# Theatertechnische voorzieningen

| project :          | Revitalisatie Theater aan het Spui |
| tekening :         | Technische installaties            |
| Longsdoorsnede     |                                    |

| bladnr. : TT03-Z1  |                                    |

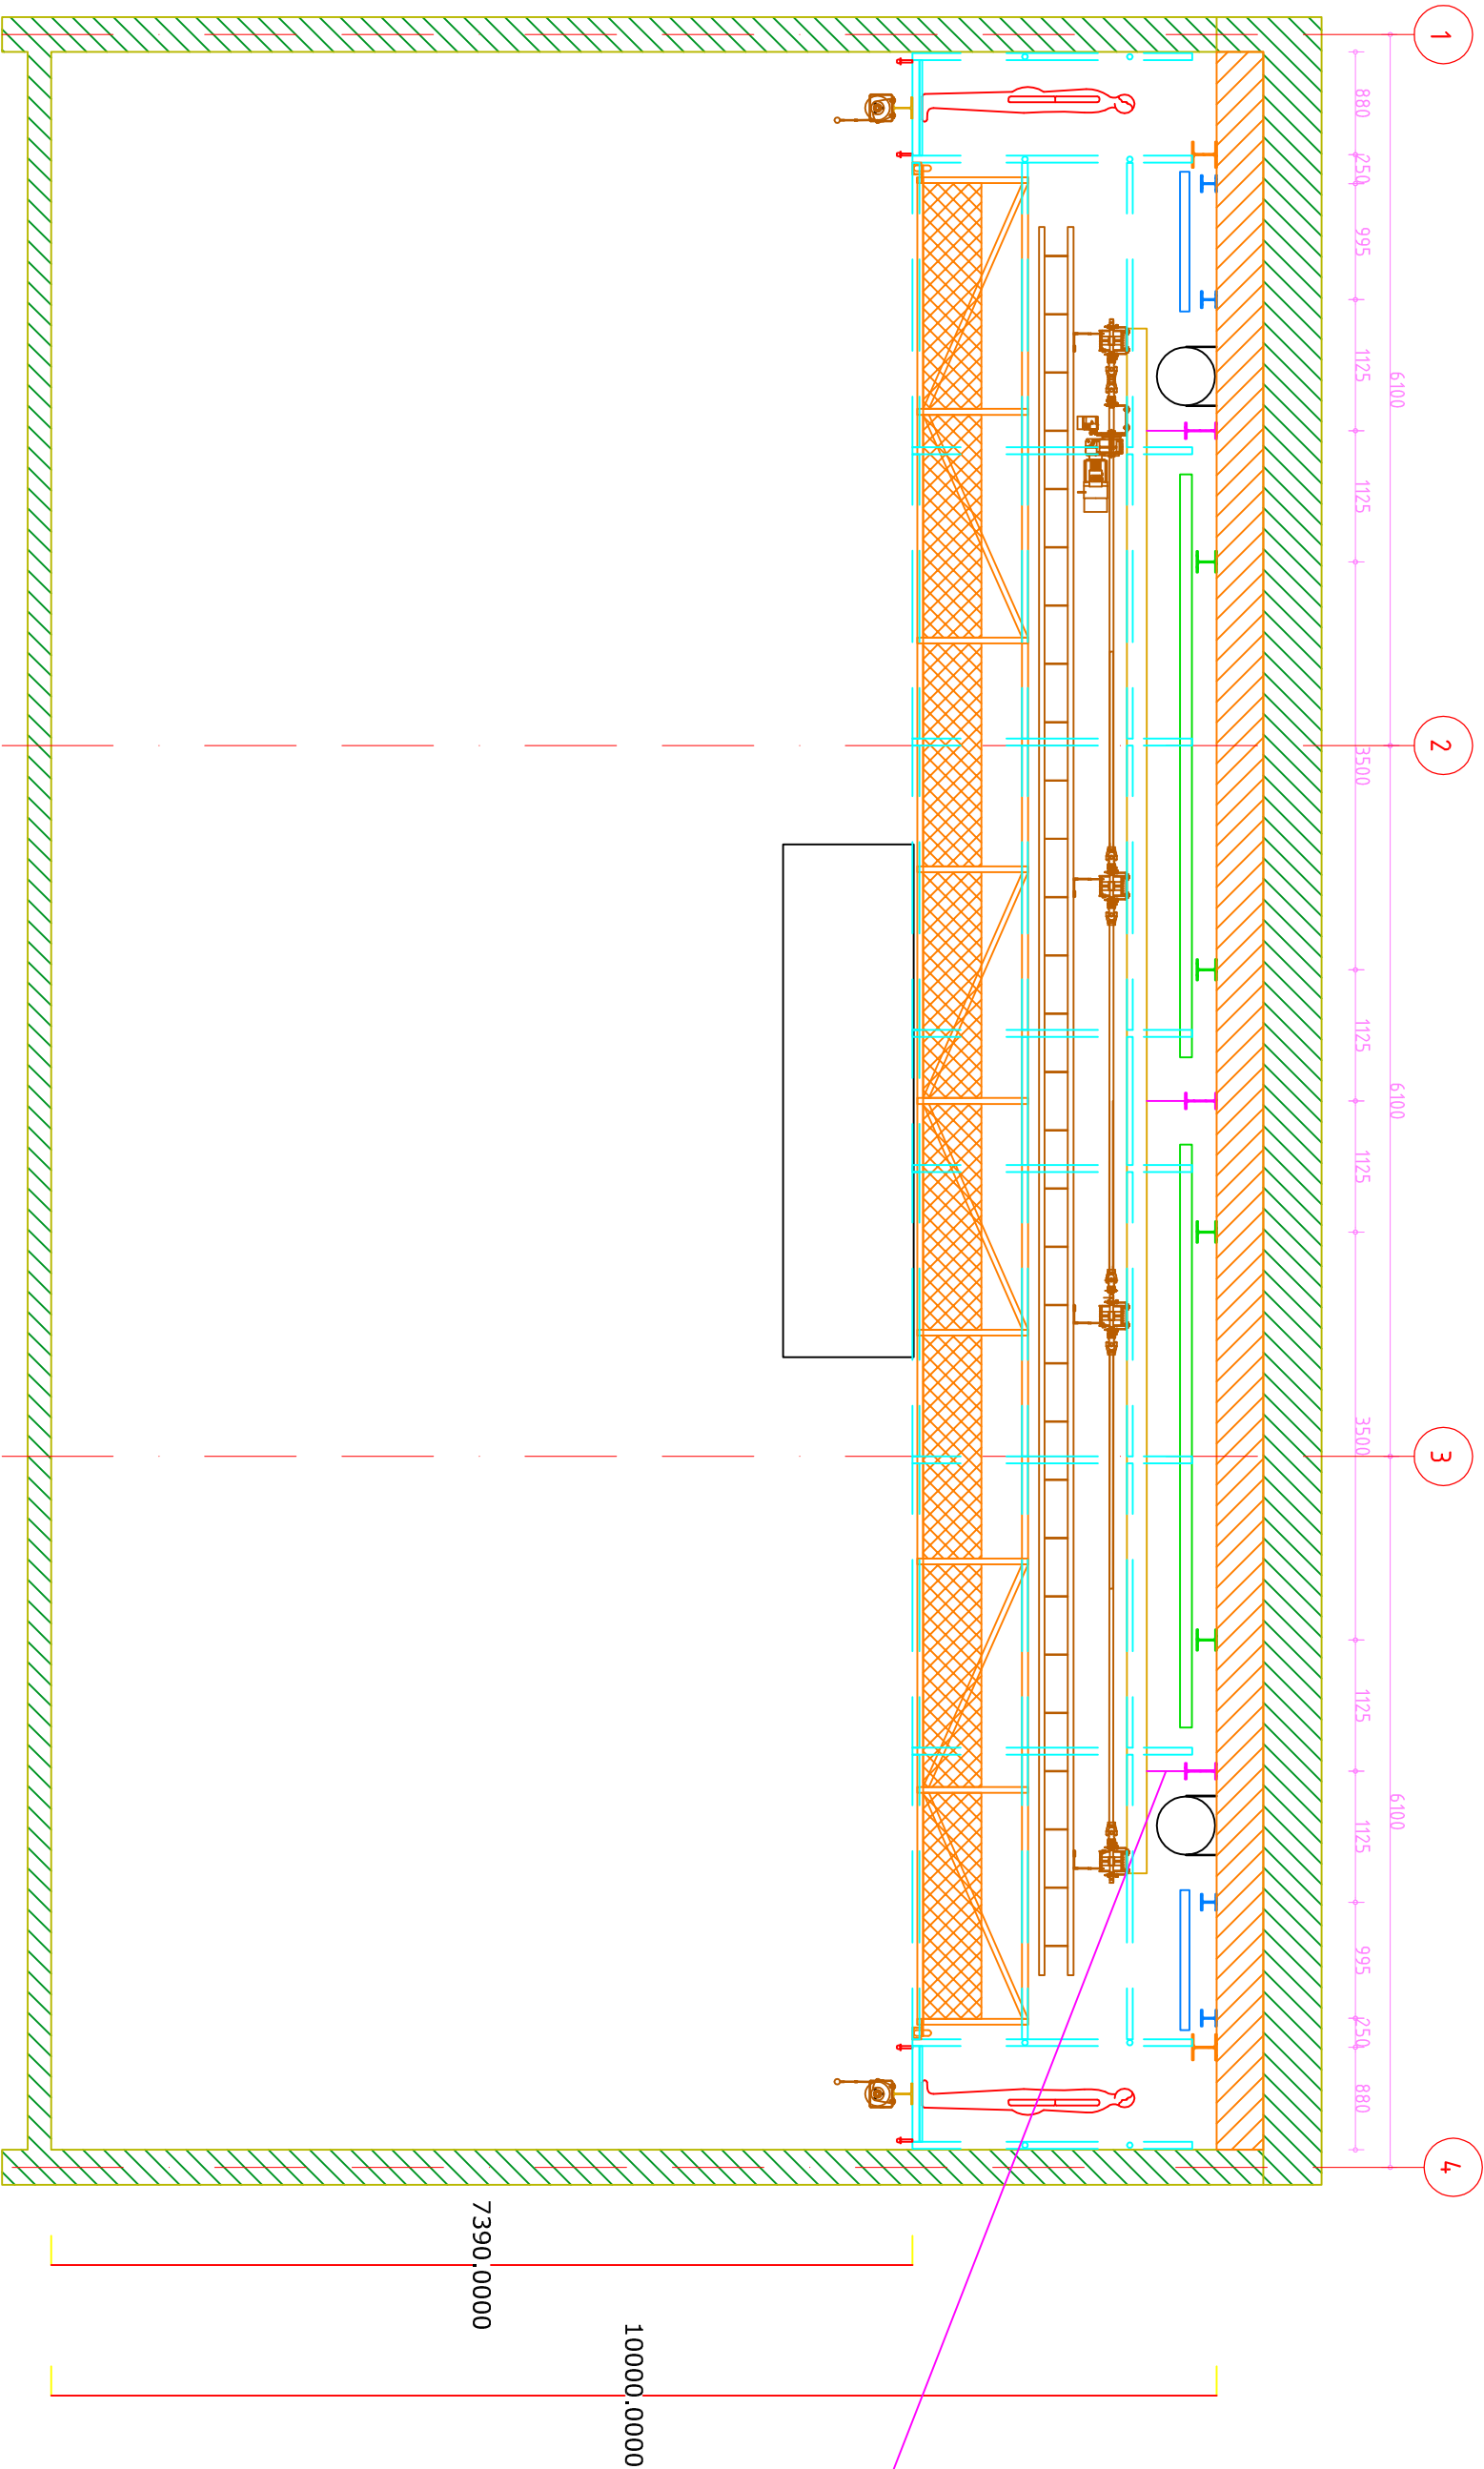
afstand van IPE  
naar HEA klopt  
niet i.v.m. lucht-  
behandeling
